Volle Dröhnung übers Tal:

Planausschnitt aus: „K7743 neu Ortsumgehung Markdorf, Änderung des Planfeststellungsantrags vom 26.03.2009“, Landratsamt Bodenseekreis, 6.6.2011, Unterlage U7-4A

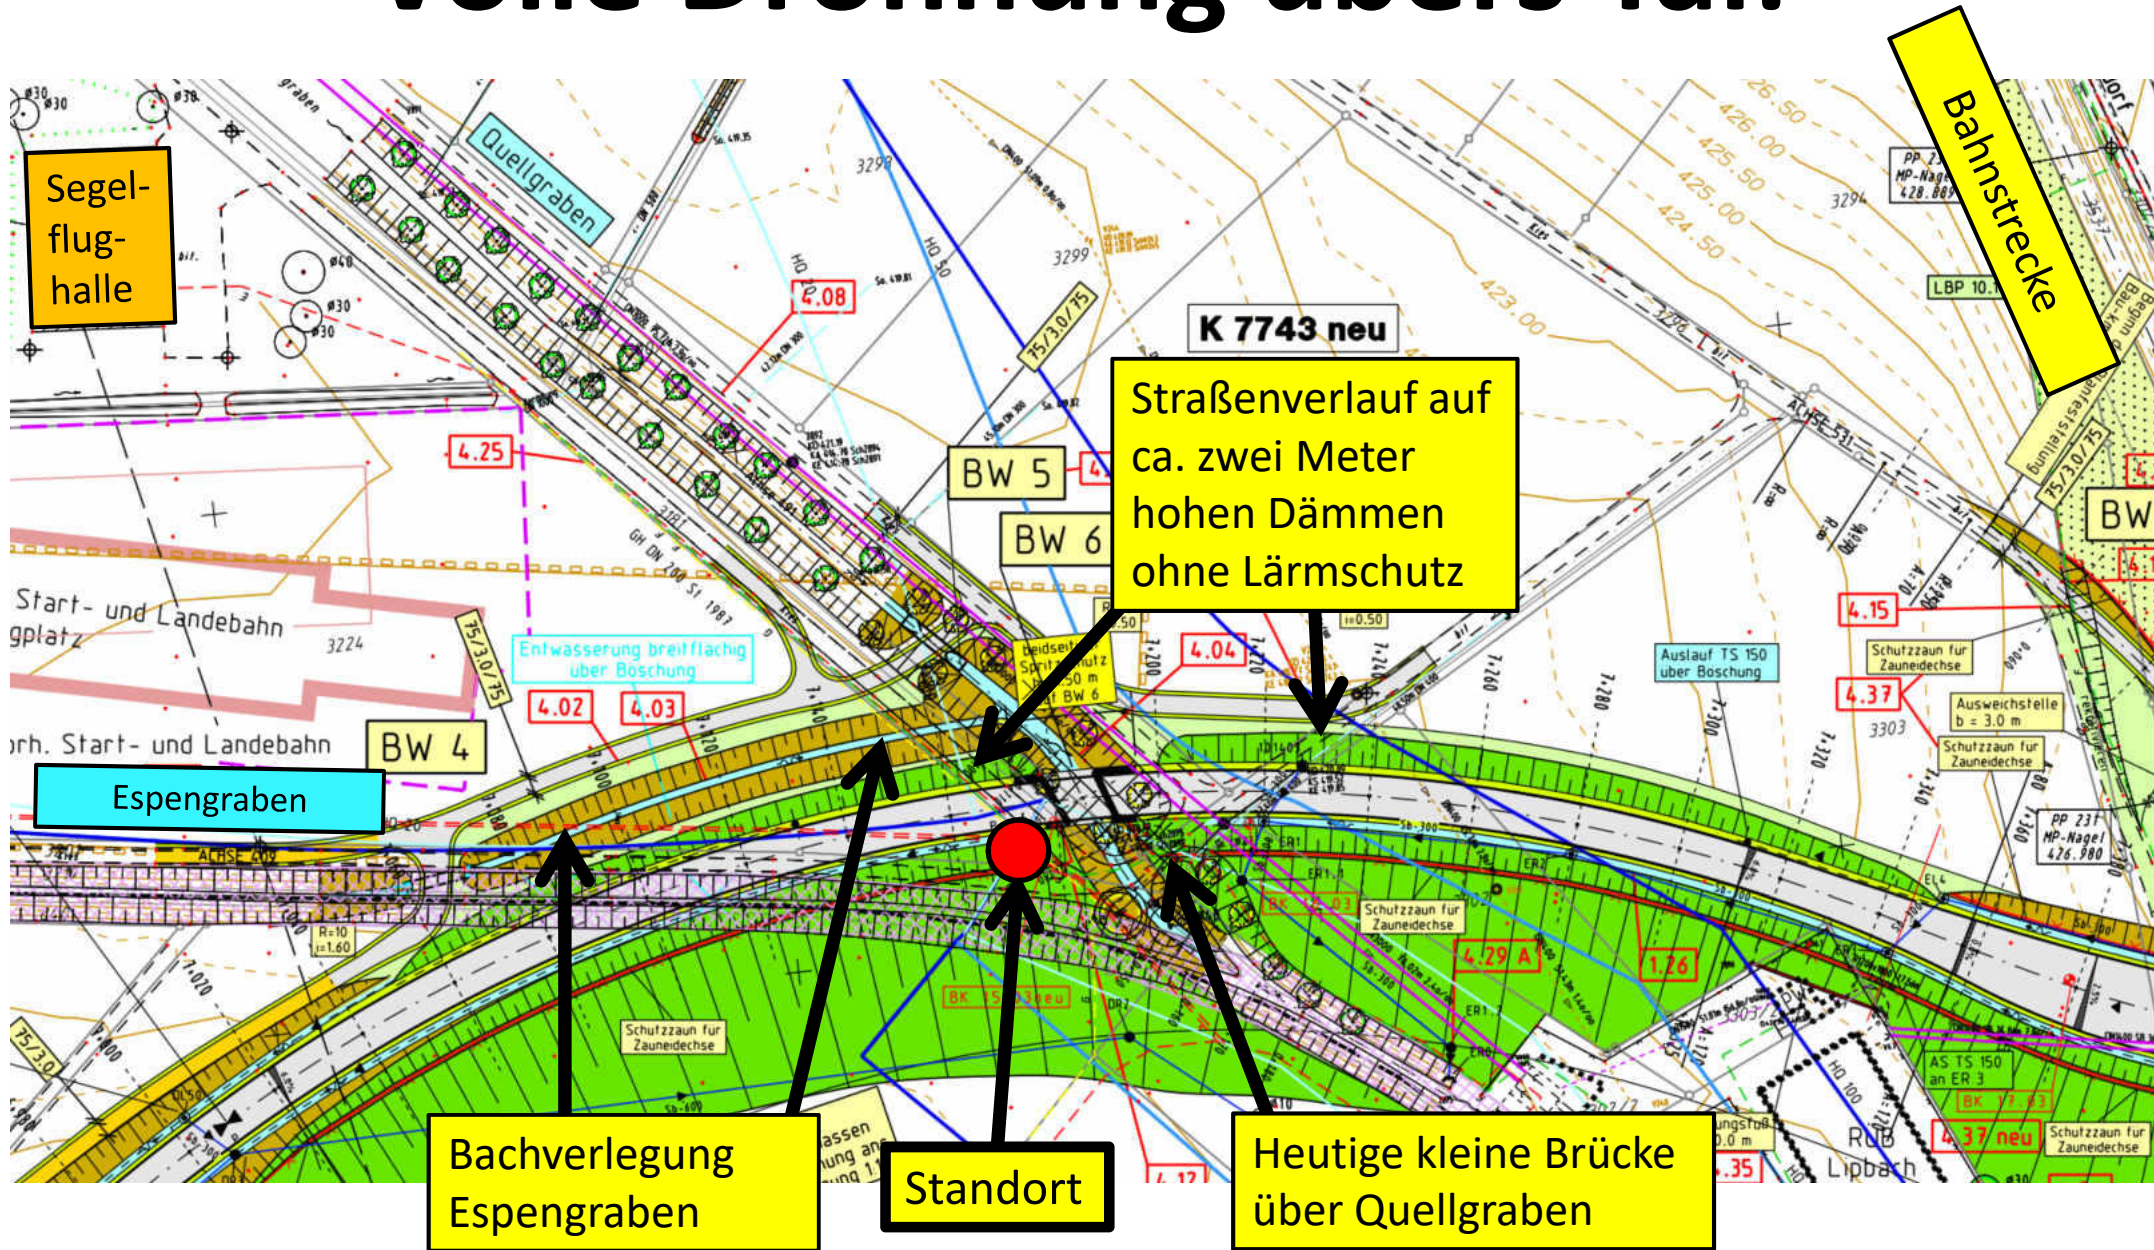
- Hier, bei der heutigen kleinen Brücke, soll die Südumfahrung auf einem **zwei Meter hohen Damm** die Talsenke queren.
- **Lärmschutzwände** wird es hier nicht geben, weil sonst der Luftaustausch in der Kaltluftschneise entlang der Talsenke noch stärker behindert würde.
- Die Folge: Der **Lärm kann sich ungehindert zum Bildungszentrum und zum Naherholungsgebiet Richtung Südstadt hin ausbreiten** – besonders weit bei Schönwetterlagen mit Südostwind (Föhn).

Hier droht ein gravierender Eingriff in ein sensibles Ökosystem!

Der Wasserlauf des Espengrabens soll auf ca. 200 m Länge verlegt werden. Dazu müsste ein wertvoller Bestand von vielen hundert streng geschützten Bachmuscheln umgesiedelt werden.

Plan aus: „K7743 neu OU Markdorf, Lärmuntersuchung zur Umweltverträglichkeitsstudie“, Modus Consult Ulm, 12.08.2008, Anlage 9.

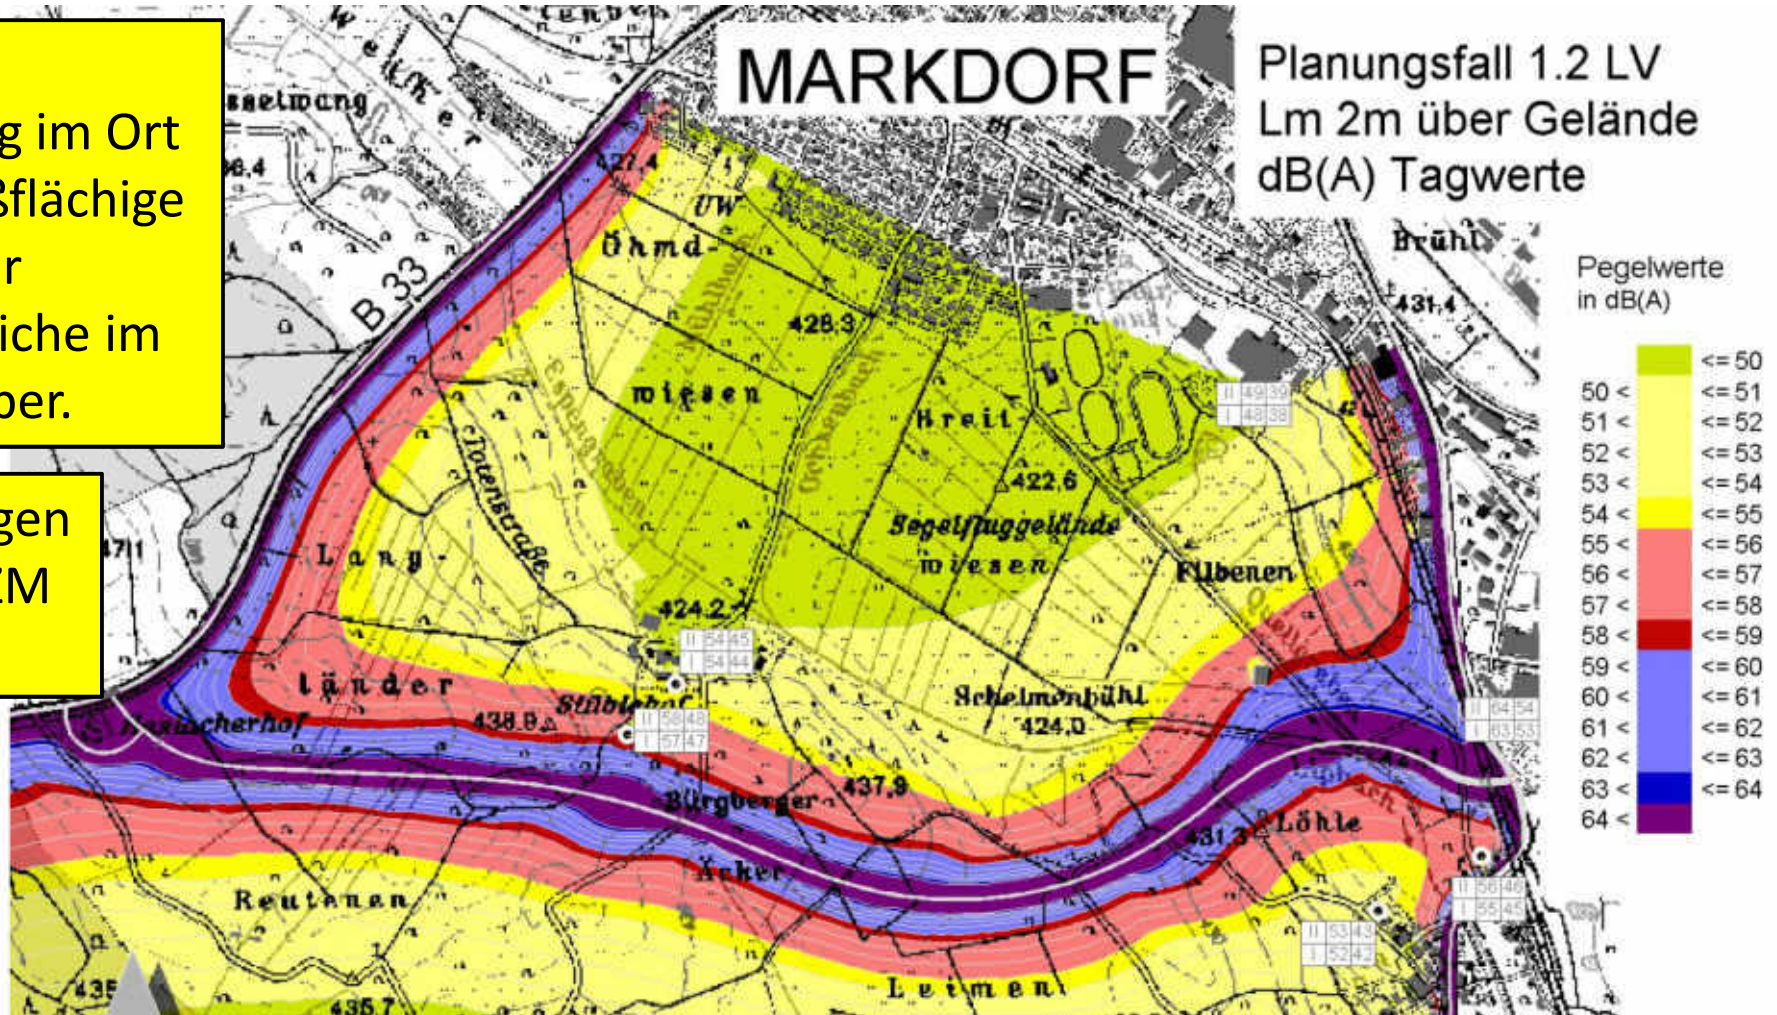
Flächenhafte Verlärmung des Naherholungsgebiets trotz vieler 2,5 m hoher Lärmschutzwälle

Einer geringen Lärmentlastung im Ort steht eine großflächige Verlärmung der Erholungsbereiche im Süden gegenüber.

Mehrbelastungen für Lipbach, BZM und Stüblehof

Hinweis: Diese Lärmberechnung beruht auf dem damaligen Verkehrsgutachten, in dem von einem allgemein höheren Verkehrsaufkommen und u. a. vom Bau der Ortsumfahrungen Bermatingen und Kluffern ausgegangen wurde.

Auf Basis aktueller Verkehrsuntersuchungen zur B31neu Meersburg-Immenstaad (ohne OUs Bermatingen + Kluffern aber mit B31neu) ist mit einer erheblich geringeren Auslastung der Südumfahrung zu rechnen und daher mit ca. 3 dB(A) niedrigeren Lärmwerten.
